Regione Siciliana  
Presidenza della Regione Siciliana  
Autorità di Bacino del Distretto Idrografico della Sicilia

**VERBALE DELLA CONFERENZA PROGRAMMATICA DEL 29 Gennaio 2020**

Sull'attività di Aggiornamento del Piano Stralcio di Bacino per l'Assetto Idrogeologico (P.A.I.) del "Bacino Idrografico del Fiume Magazzolo ed Area Territoriale tra il Bacino del F. Platani ed il Fiume Magazzolo (062)", ai sensi dell'art.5 della Norme di attuazione allegate alla Relazione Generale del P.A.I.

Figura 4 – Stralcio cartografico con ubicazione delle sezioni aggiuntive.

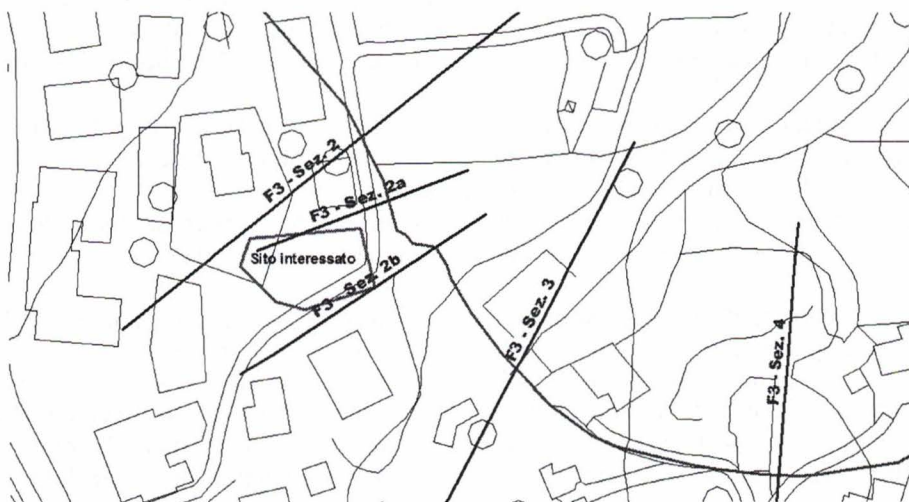
- che a mezzo mail è stato fornito da parte della Ditta il file in formato dxf del rilievo dettagliato della zona interessata.
- Che il rilievo dettagliato fornito dalla Ditta ha permesso di tracciare un nuovo profilo della sezione F3-Sez. 2 e di aggiungere le sezioni F3 – Sez.2a e F3 – Sez.2b, Fig. 4.

- che utilizzando le nuove sezioni (per il tratto F3-Sez. 2 e F3 – Sez. 3) è stato rifatto lo studio idraulico con il modello di calcolo monodimensionale HEC-RAS, per l'intera asta F3, nell'ipotesi di regime di moto permanente e corrente lenta (subcritical). Nelle condizioni al contorno si è imposta l'altezza critica della corrente nell'ultima sezione dell'alveo. Sono state condotte tre simulazioni, una per ogni portata al colmo di piena, per fissato tempo di ritorno (50, 100 e 300 anni). I valori delle portate e del coefficiente di Manning utilizzati sono uguali a quelli adoperati nel I aggiornamento parziale di cui al D.P.R.S. n. 261 del 13/06/2012.

Fig. 5 – Ubicazione reticolo effettivo corso d'acqua tra le sezioni F3-Seq. 2 e F3 – Seq. 3

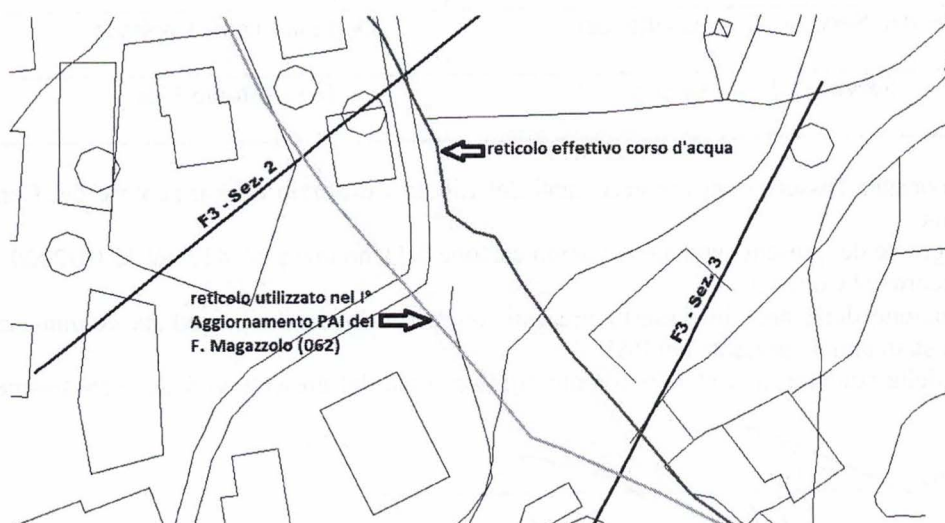
- che la nuova simulazione idraulica ha messo in evidenza come per il tratto "F3-Sez. 2 e F3 – Sez. 3" l'asse reale del corso d'acqua risulta traslato in destra idraulica rispetto allo studio redatto per il 1° Aggiornamento parziale del PAI del F. Magazzolo, Fig 5, e di conseguenza anche la nuova area di esondazione risulta spostata verso destra idraulica, Fig. 6.
